** REV01 -> REV02 수정내용

Title			Altium Limited L3, 12a Rodborough Rd Frenchs Forest NSW Australia 2086
Size: A3	Number:	Revision:	
Date: 2018-08-03	Time: 오후 3:20:31	Sheet of	
File: D:\0_WORKFOLDER\PCB\SIM_SCALE\Max7219_ReWork.SchDoc

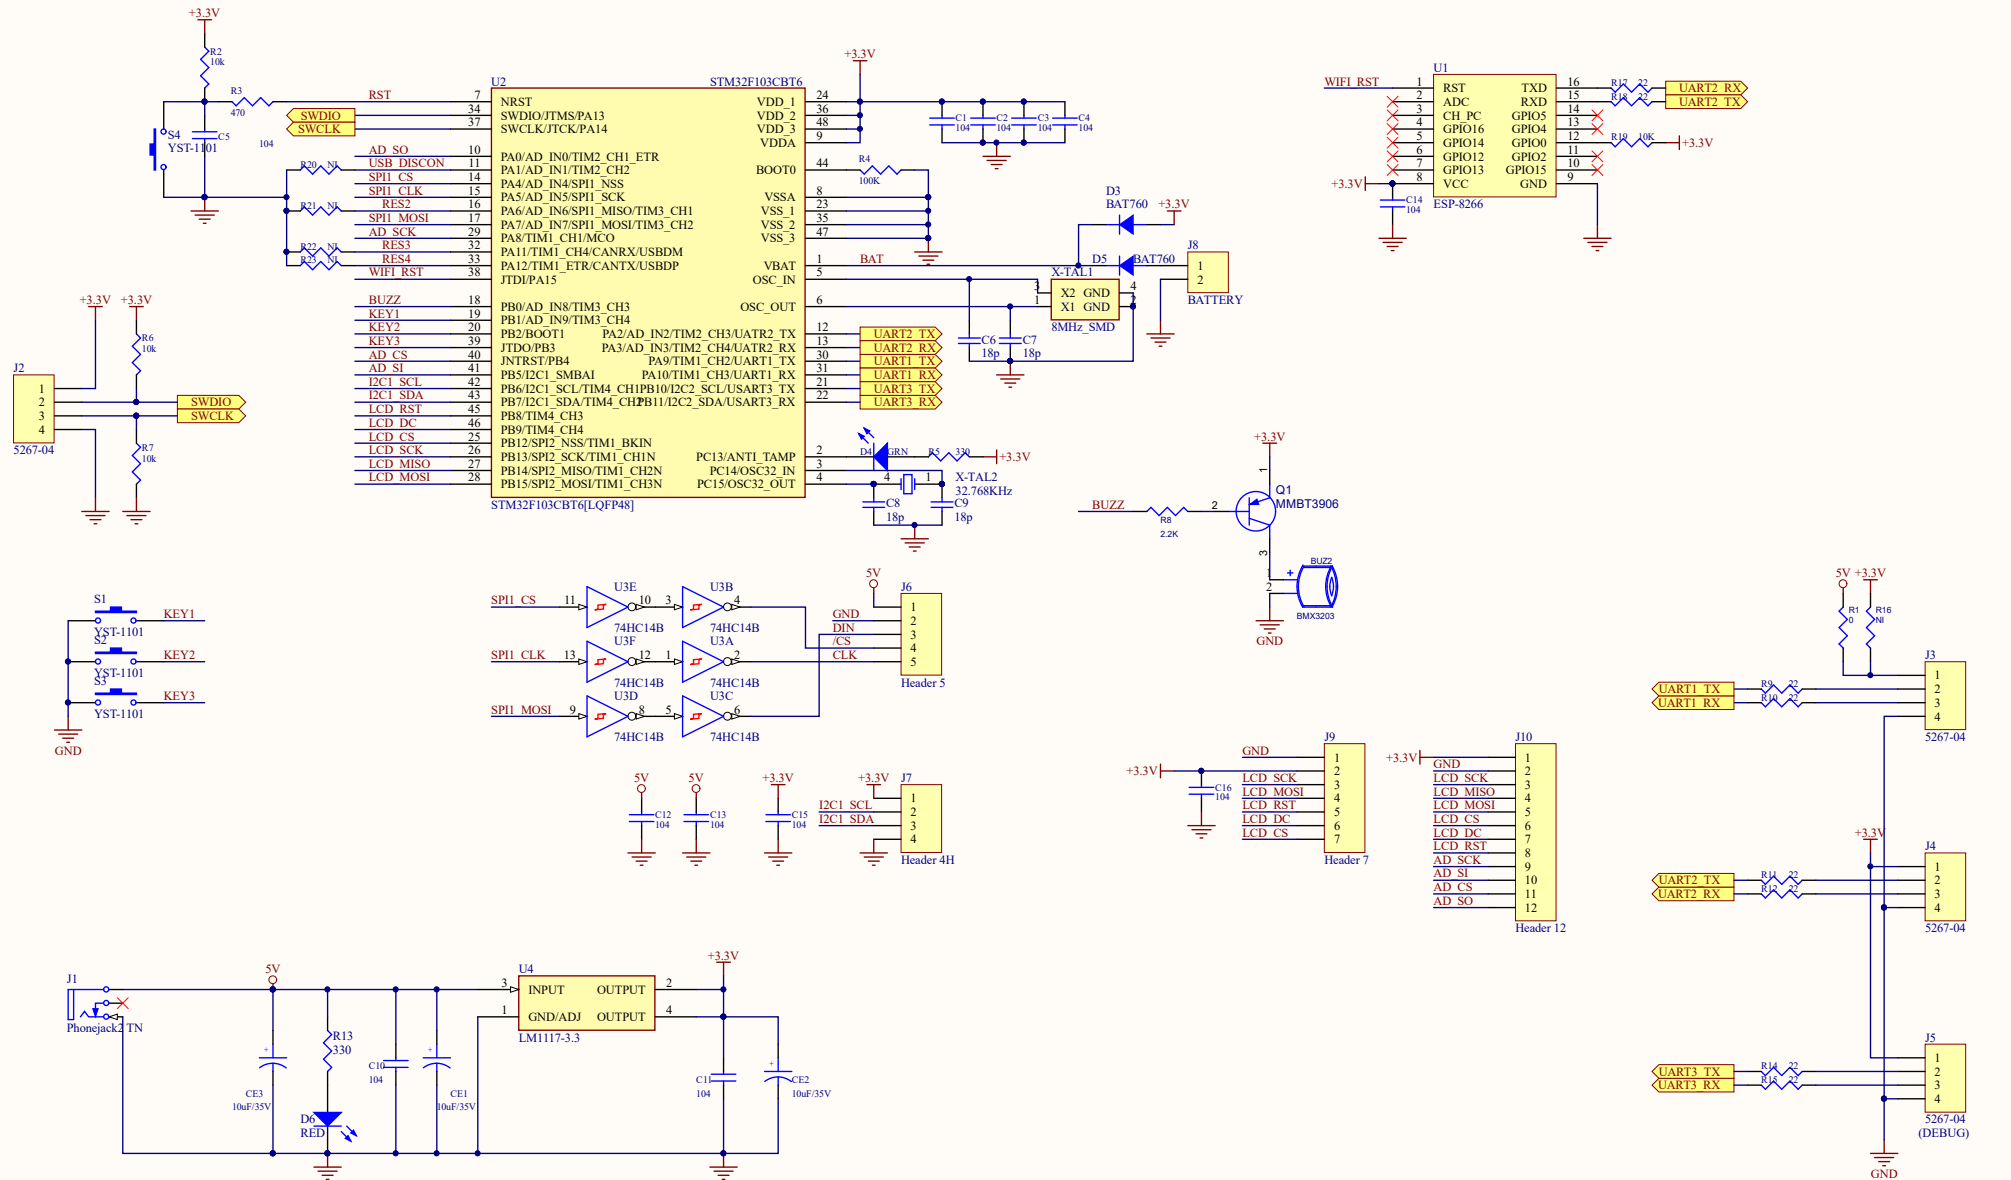
1. UART3_RX, UART3_TX 의 마이컴쪽에 붙어 있는 네트이름을 변경
 - 21번핀 RX를 TX로, 22번핀 TX를 RX로 변경함.

2. RTC 배터리쪽 D3, D5쪽 네트 변경.
